Project : "Blikk"
Betreft : Erratum 1
Datum : 19-10-2022

Erratum behorend bij de koop-/aannemingsovereenkomst voor de nieuwbouw van 29 woningen "Blikk" te Dordrecht.

Technische omschrijving, pagina 6, paragraaf 3.2

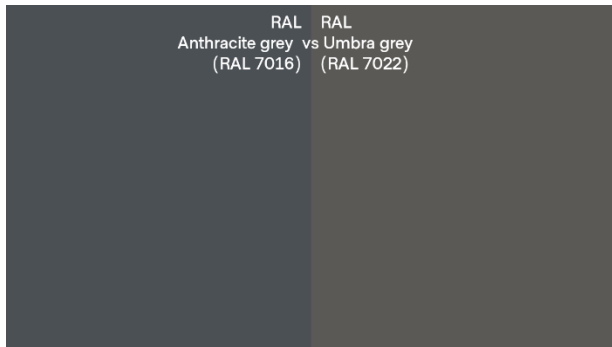
De voorgevel en de zijgevel (behoudens de zijgevel grenzend aan de Loftwoningen) en de huifconstructies worden uitgevoerd midden houten regelwerk. Kleur en materiaal zoals aangegeven in de kleur- en materialenstaat. De achtergevel en zijgevel grenzend aan de Loftwoningen worden uitgevoerd in gebakken metselstenen.

De voorgevels en de huifconstructies worden uitgevoerd midden houten regelwerk. Kleur en materiaal zoals aangegeven in de kleur- en materialenstaat. De achtergevel en zijgevels worden uitgevoerd in gebakken metselstenen.

Reden hiervoor is dat dit zo uitgevoerd moet worden vanwege het advies van de Welstands- Monumentencommissie (gemeente).
